Zamjena kolotura za napinjanje 531 0069 10 i 531 0071 10 koloturom 531 0250 10

Proizvođači vozila:
Renault, Jeep

LuK-AS-br.: 531 0250 10

Izdano 12.2007
INA 0018

Slika 1: Prikaz zamjene

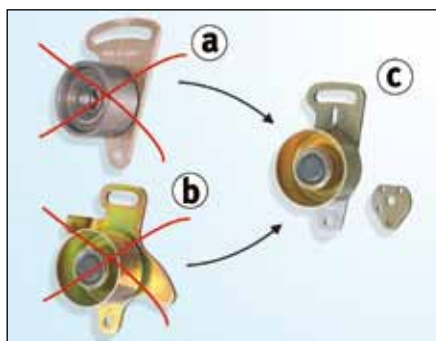
- a) Kolotur za napinjanje 531 0071 10
- b) Kolotur za napinjanje 531 0069 10
- c) Kolotur za napinjanje **531 0250 10**

Oba kolotura za napinjanje **531 0069 10** i **531 0071 10** se više **ne isporučuju** – oba kolotura su zamijenjena koloturom za napinjanje **531 0250 10** (vidi sliku 1).

Kolotur za napinjanje **531 0250 10** sastoji se od dva dijela:

- kolotur za napinjanje s držačem
- odstojna pločica

Slika 2: Pregled pogona

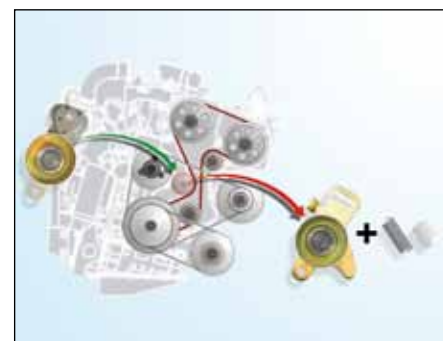
1. Motor staviti u ispravan položaj prema uputama navedenim od strane proizvođača
2. Demontirati stari kolotur za napinjanje (opruga i čahura više **nisu** potrebne)
3. Montirati novi kolotur za napinjanje (stari vijci se mogu dalje koristiti)
4. Zupčasti remen napnite pomoću odgovarajućih alata
5. Učvrzne vijke zategnite prema podacima proizvođača
6. Koljenasto vratilo okrenite za dva obrtaja u smjeru vrtnje motora
7. Provjerite napetost zupčastog remena pomoću odgovarajućeg mjerila, prema potrebi korigirajte napetost remena (ponovite korake 4. do 6.)
